<p>RETOURNER LES SOUMISSIONS À : /RETURN BIDS TO:</p> <p>RÉCEPTION DES SOUMISSIONS – ENVIRONNEMENT CANADA/BID RECEIVING – ENVIRONMENT CANADA</p> <p>Copie électronique : soumissionsbids@ec.gc.ca</p> <p>MODIFICATION DE LA DEMANDE DE SOUMISSIONS / BID SOLICITATION AMENDMENT</p> <p>La demande de soumissions citée en référence est modifiée dans ce document; sauf indication contraire, les modalités de la demande de soumissions demeurent les mêmes.</p> <p>The referenced Bid Solicitation is revised in this document; unless otherwise indicated, all other terms and conditions of the Bid Solicitation remain the same.</p>	<p>Titre – Title : RIVIÈRE CLEARWATER PRÈS DE DOVERCOURT – 05DB006– ALBERTA- RECONSTRUCTION D'UN TÉLÉPHÉRIQUE COMMANDÉ PAR LES PASSAGERS</p>	
	<p>N° de la demande de soumissions EC/N° SAP – EC Bid Solicitation No. /SAP No. 5000076091</p>	<p>N° de modification - Amendment No. 001</p>
	<p>Date de la modification (AAAA-MM-JJ) - Amendment Date (YYYY-MM-DD) 2023-11-16</p>

La modification 001 de la demande de soumissions n° **5000076091** est soulevée pour répondre aux questions des fournisseurs et de modifier la date de clôture de l'appel d'offres.

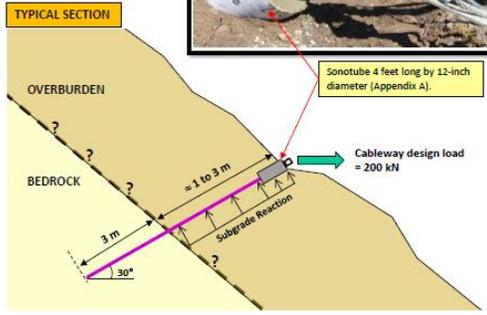
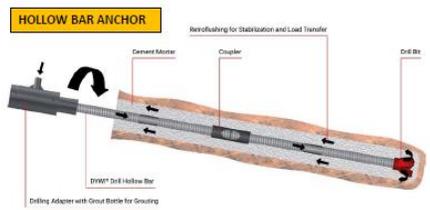
- Q4. S'il existe un ancrage rocheux sur la rive gauche, pouvez-vous fournir des photos ou des dessins?
- R4. L'installation des ancrages n'est pas encore terminée. Veuillez consulter le projet ci-dessous.

Anchors will be splayed out 15 degrees from the main cable alignment in plan view.

FLEXIBLE ANCHOR HEAD
Flexible anchor head that slides on to the hollow bar and locks into place with an anchor nut (Appendix B). Full load bearing capacity is retained when the tensile direction is ±30 degrees from the drilling axis.

Mounting depth of concrete in Sonotube.
